Keuringsverslag van een elektrische laagspanning- en zeer lage spanningsinstallatie

NIET CONFORM

Straatnaam Zandvlietse Dorpsstraat
Huisnummer 84
Busnummer
Postcode 2040
Gemeente Zandvliet
Land België

Controlebezoek van een oude huishoudelijke elektrische installatie van een wooneenheid bij verkoop op vraag van de verkoper volgens (KB 08/09/2019) - AREI Boek 1- 8.4.2. en 8.2.1. en 4.2.4.3.

Afbeelding schakel- en verdeelbord:

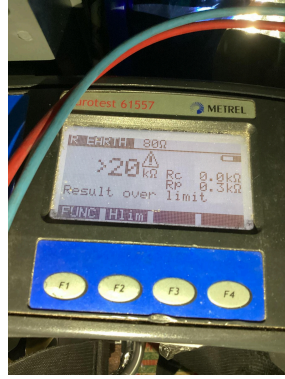
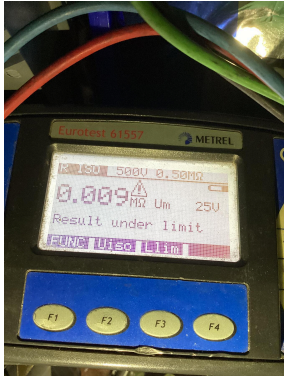
- 12.02 De waarde van de isolatieweerstand van één of meerdere stroombanen is kleiner dan 0,5M ohm. (Boek 1 Onderafdeling 6.4.5.1.) Zekeringen op foto die afstaan

- 15.10 De genaakbare, naakte onder spanning staande delen zijn onvoldoende afgeschermd. (Boek 1 Afdeling 5.1.4. en 4.2.2.3.)
- 15.11 Niet gebruikte invoeringen van het verdeelbord zijn niet correct of onvoldoende afgedicht. (Boek 1 Afdeling 5.1.4. en 4.2.2.3.)
